改善箇所説明図

対象車両外観

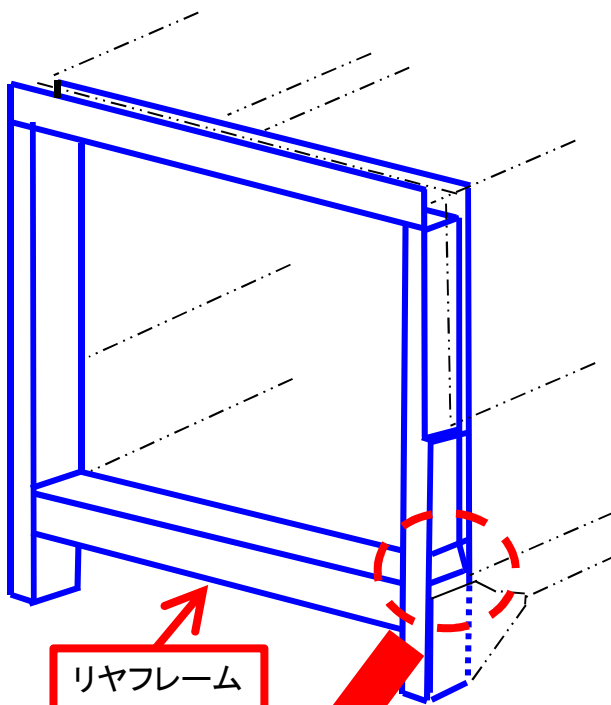
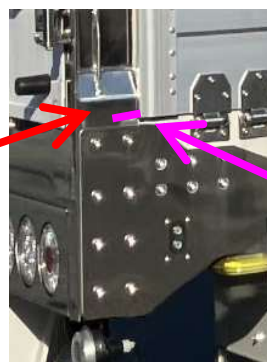
バンセミトレーラ(ウイング型)のリヤフレームの補強プレートにおいて、設計検証が不十分なため、強度が不足している。そのため、そのまま使用を続けると走行中のねじれ等により亀裂が進行し、最悪の場合、補強プレートが破断してリヤドアおよびウイングの開閉ができなくなるおそれがある。

全車両、リヤフレームを対策品に交換する。
